Zeitschrift: **Schweizerische Bauzeitung**

Heft 8

### Wettbewerb für ein Schulhaus in Sirnach.

Motto: „Flache Giebel“. — Schaubild aus Osten.

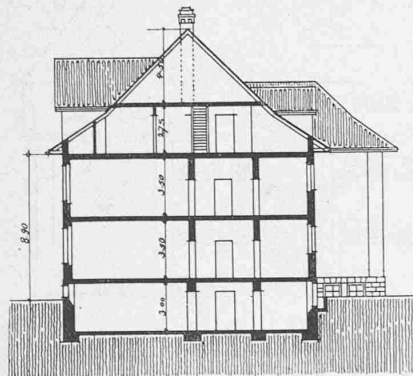
6. „Flache Giebel“. Der Bau wäre mehr nach Nordwesten zu rücken. Garderobeflächen der nebeneinander gelegenen Säle zu knapp, namentlich beim Westsaal. Türen zu weit vom Pult entfernt. Es fehlt der lüftbare Vorraum bei den Knaben-Aborten. Handfertigkeitsraum im Dachstock mit 2,7 m zu niedrig. Lehrzimmer nicht verlangt. Die fensterlose Wand an der von der Strasse hauptsächlich sichtbaren Südseite beeinträchtigt den Eindruck der sonst günstigen Architektur etwas. Die schrägen Stürze der Treppenhäuser sind unschön. Die Lage der Turnhalle verursacht einen zu kleinen Turnplatz. Eingang mit der kleinen Garderobe zu schmal und ungünstig gelegen. Zu grosser Kubikinhalte. Beide Bauten zeigen gute äussere Form.

Motto „Oepfelbomm“. — Perspektive von Osten.

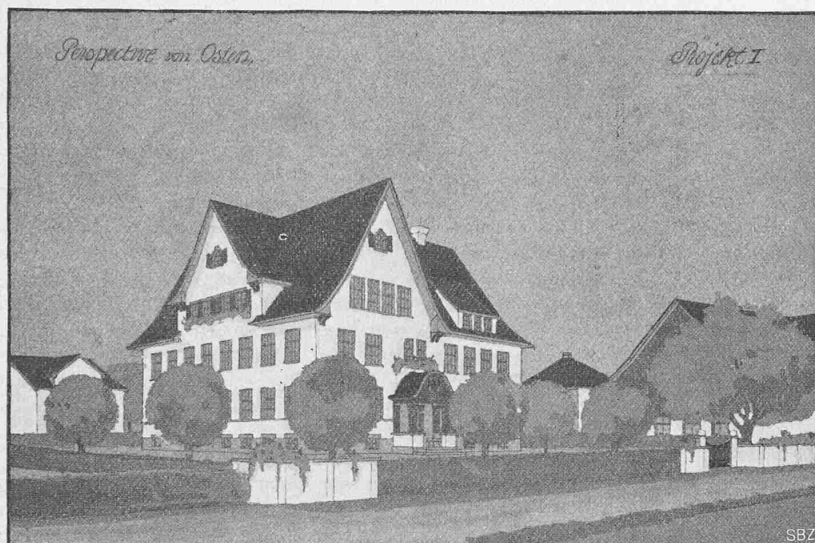
41. „Oepfelbomm“. Die Garderobeflächen sind sehr knapp, eine Schulzimmertüre ungünstig nahe am Eingang. Die Form der Turnhalle schmiegt sich dem Platze nicht genügend an, daher der Turnplatz zu klein. Garderobe und Windfanganlage nicht empfehlenswert.
